Dotyczy: **Przebudowa torowiska tramwajowego w ciągu drogi kategorii gminnej – ul. Zwierzynieckiej i drogi kategorii powiatowej – ul. Kościuszki w Krakowie wraz z przebudową sąsiadujących skrzyżowań oraz sieci trakcyjnej, odwodnienia, oświetlenia, przebudową kolidującej infrastruktury technicznej, remontem pętli tramwajowej „Salwator”, a także budową sieci ciepłej wraz z przyłączami oraz budową i przebudową sieci wodociągowej.** Znak sprawy: 34/III/2023

Zarząd Dróg Miasta Krakowa zgodnie z art. 135 ust 6 ustawy Prawa zamówień publicznych przekazuje treść pytań wraz z odpowiedziami:

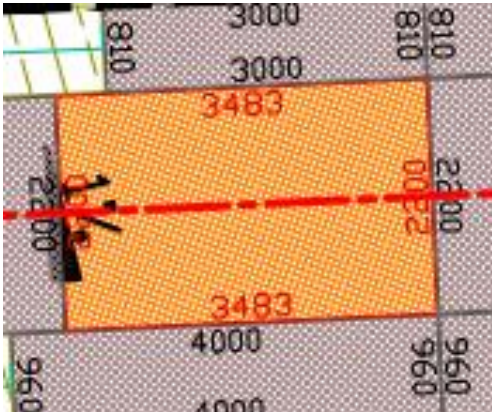
Dotyczy: Branża torowa - plan układki płyt oraz plan sytuacyjny. Prosimy o wyjaśnienie oznaczenia płyt według poniższego przykładu. Legenda branży torowej nie podaje wyjaśnień.

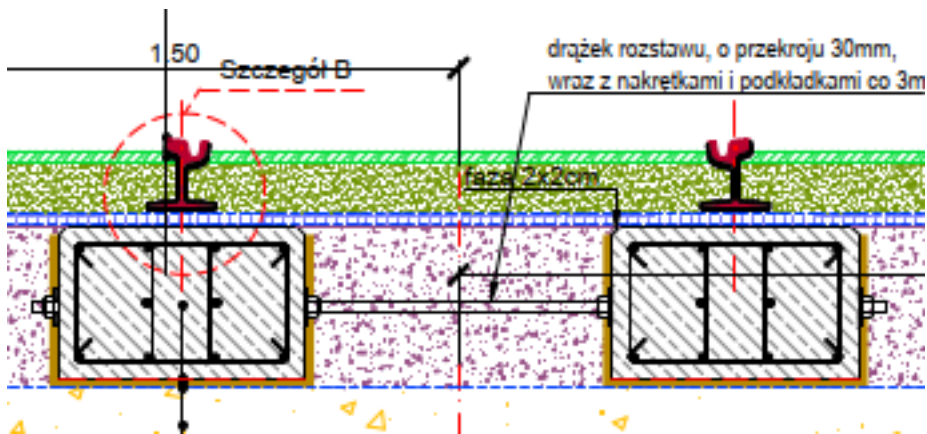
Dotyczy branża torowa. Prosimy o informację czy należy dodatkowo wykonać stężenie poprzeczne belek drążkami stalowymi. Jeżeli tak, to z jakich materiałów i w jakim rozstawie należy wykonać stężenie? Przykład stężenia poniżej

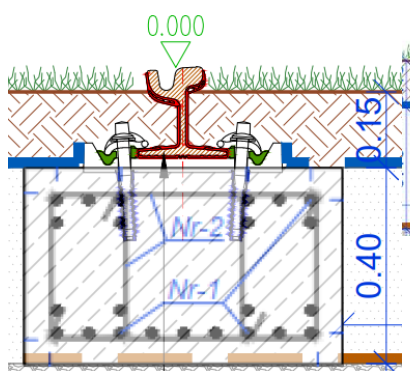
Ponieważ przypuszczamy, że podczas montażu przytwierdzenia szyny dojdzie do kolizji z prętami zbrojeniowymi Wnosimy o potwierdzenie, że rozwiązanie zbrojenia ławy betonowej jest prawidłowe, lub że należy przeprojektować belki.

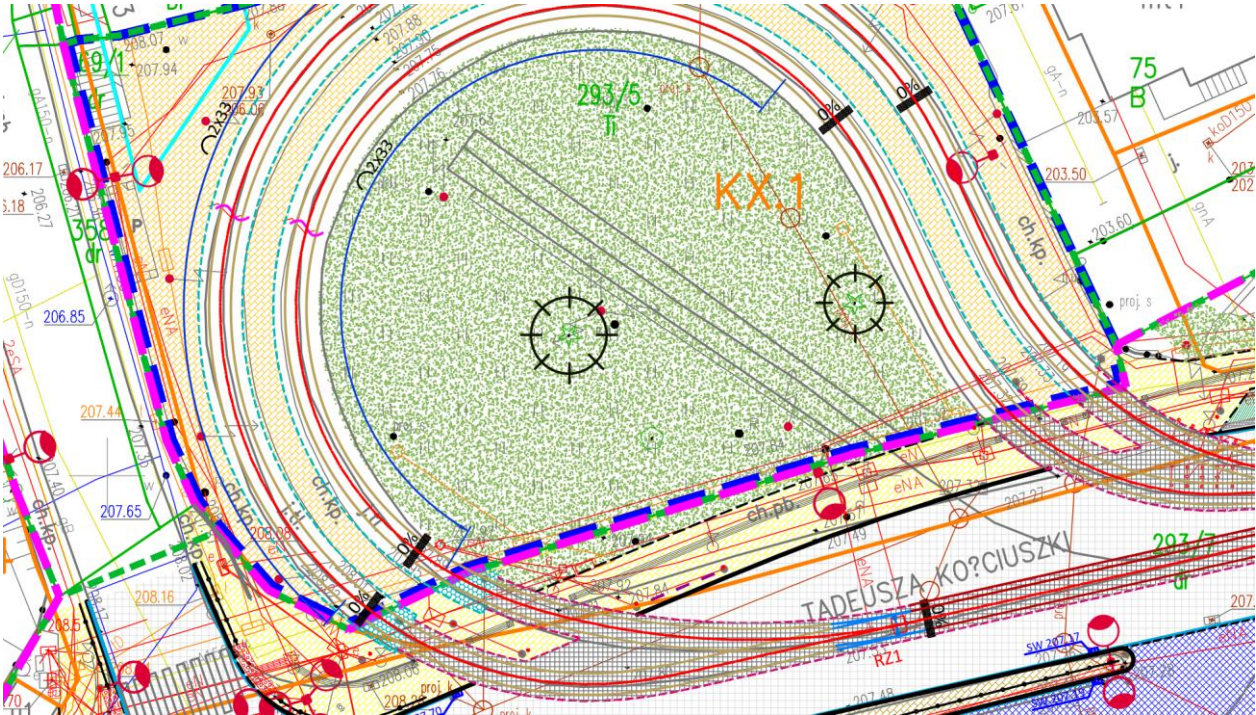
wnosimy o udzielenie informacji, czy konstrukcję jezdni i chodnika w miejsce usuwanego toru należy uwzględnić na całej długości Toru 5 czy zgodnie z Rys 08 ww opracowania.(tj. na środku pętli zieleniec)

Zgodnie z rysunkiem nr 08 tj. na środku pętli zieleniec.

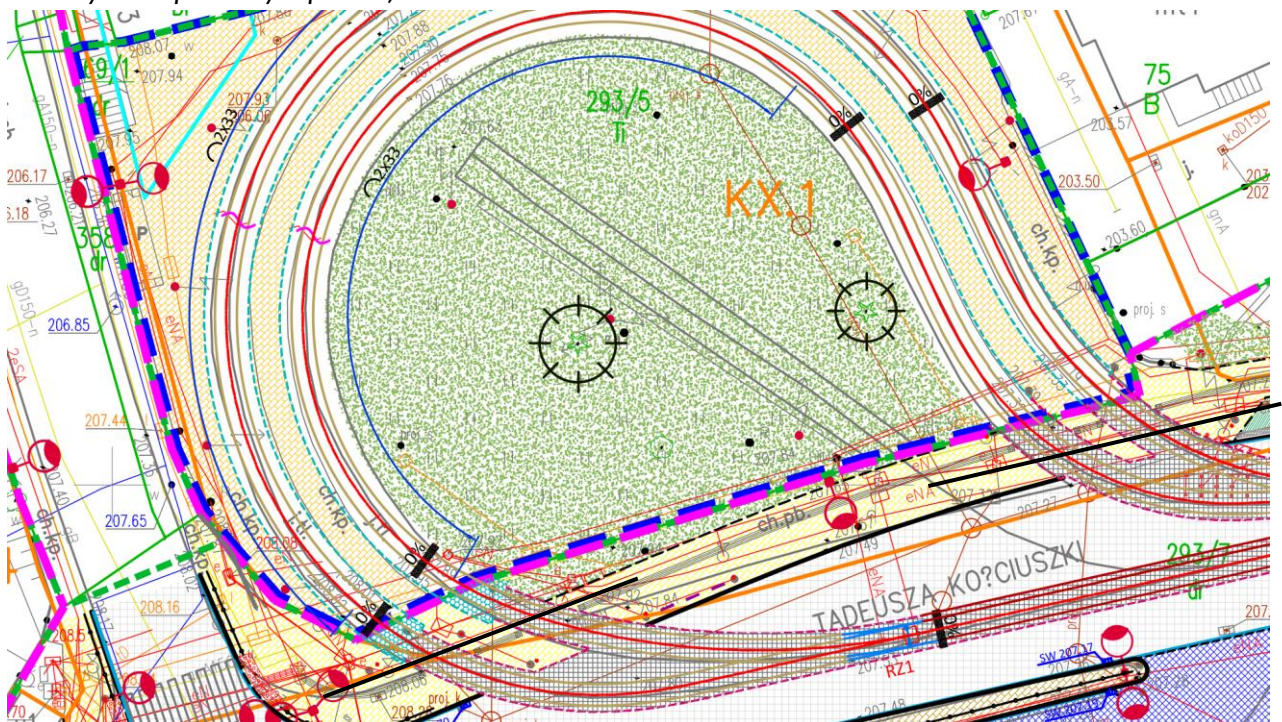
Wnosimy o przekazanie/wskazanie przekrojów konstrukcyjnych dla chodnika na wjeździe na pętlę (wskazanych na poniższym planie)

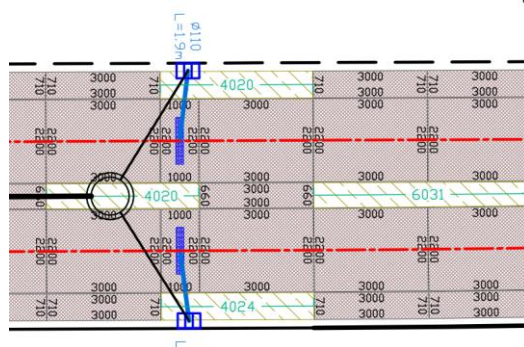
Wnosimy o udzielenie informacji czy w miejscach włączów studni i wpustów ulicznych wskazanych przykładowo na poniższym rysunku należy wykonać płytę prefabrykowaną czy ze względu na skomplikowaną produkcje prefabrykowanych płyt można zastosować w tych miejscach płytę wylewaną na mokro?

PW DROGOWY

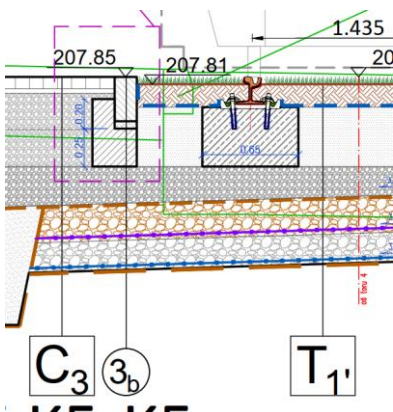
Wnosimy o wyjaśnienie z jakiego betonu należy wykonać ławę betonową pod krawężnik kamienny torowiska na pętli:

- wg PW torowego - beton C16/20
- wg PW drogowego - beton C25/30

3 _b	Opornik kamienny 15/30 na podsypce cementowo-piaskowej 1:4 i ławie z betonu C25/30 z oporem.
----------------	--

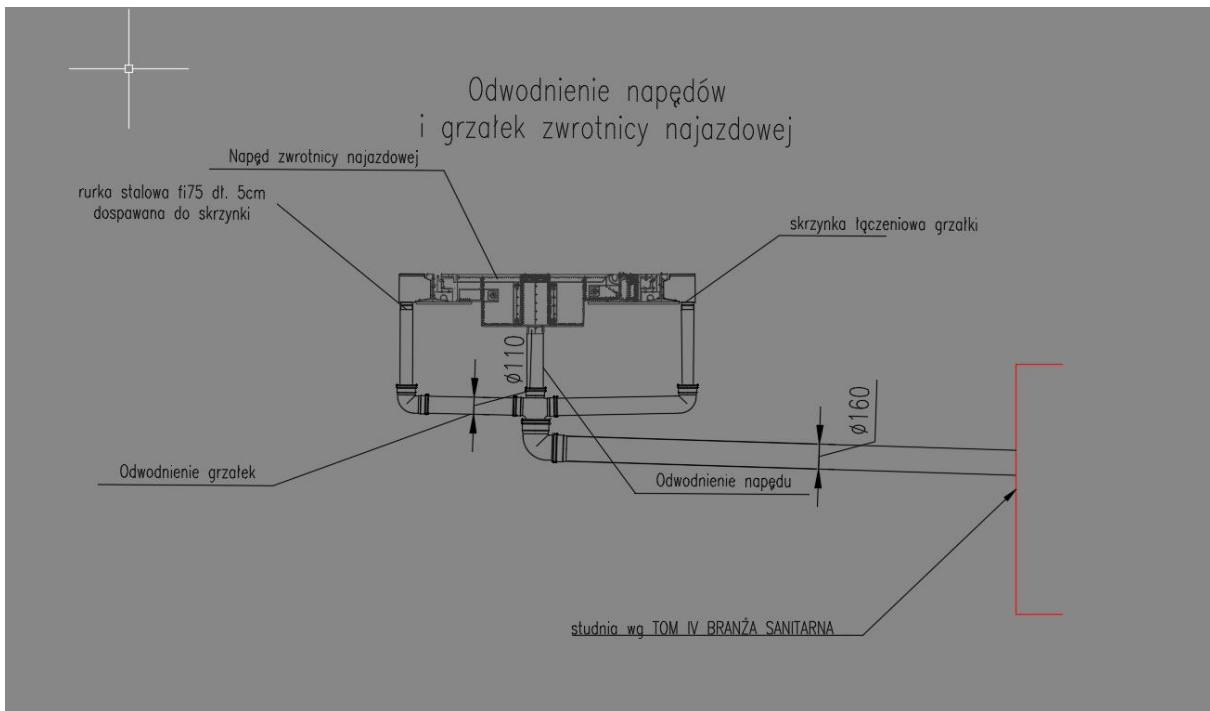
Dotyczy branży torowej, odwodnienie zwrotnic. Prosimy o wskazanie parametrów technicznych rur i kształtek z których należy wykonać odwodnienie grzałek i napędu zwrotnic wg. rys. PW/SCH/09 (05.5 - Branża elektroenergetyczna (Zwrotnice)).

Należy wycenić zgodnie ze schematem. Materiały zgodnie ze specyfikacją branży sanitarnej.

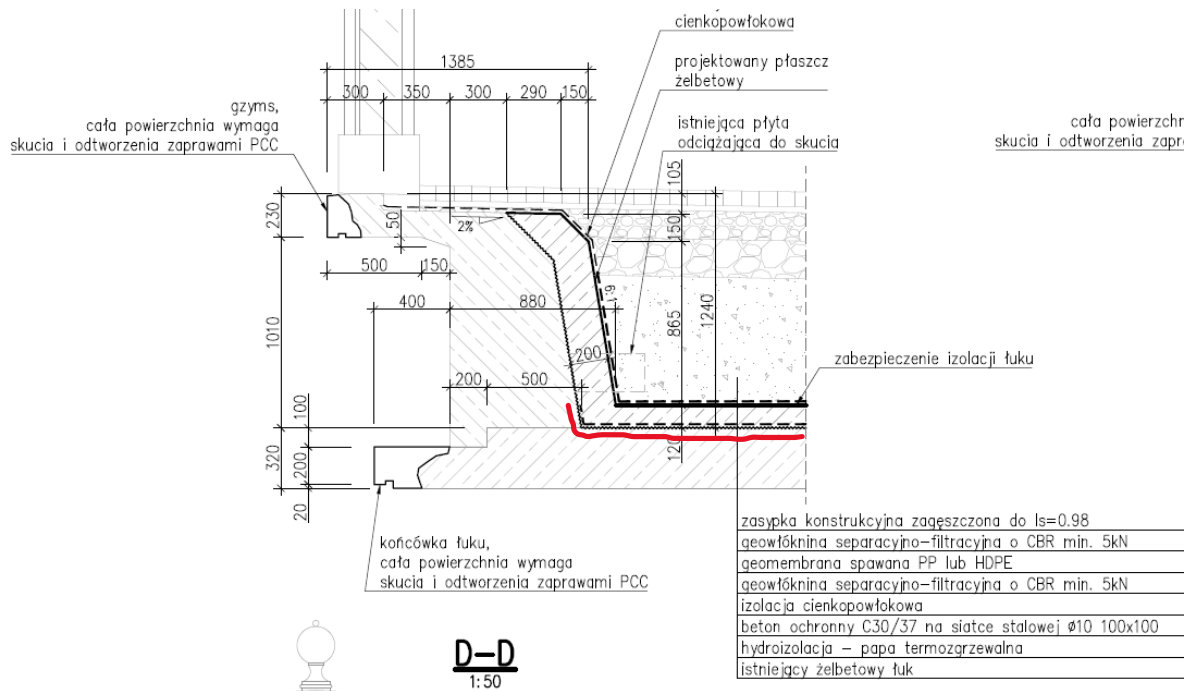
Branża mostowa. Rysunek 04.01. „Most drogowy nad rzeką Rudawą. Geometria płaszczy ścian bocznych”. Prosimy o potwierdzenie, że na istniejącym łuku żelbetowym przed betonowaniem płaszczy i betonu ochronnego C30/37 na siatce stalowej fi 10 izolację zgrzewalną należy uprzednio wyprowadzić na boczne powierzchnie konstrukcji mostu? Na jaką wysokość w takim przypadku wyciągnąć izolację zgrzewaną na ścianę (zaznaczono kolorem czerwonym)?
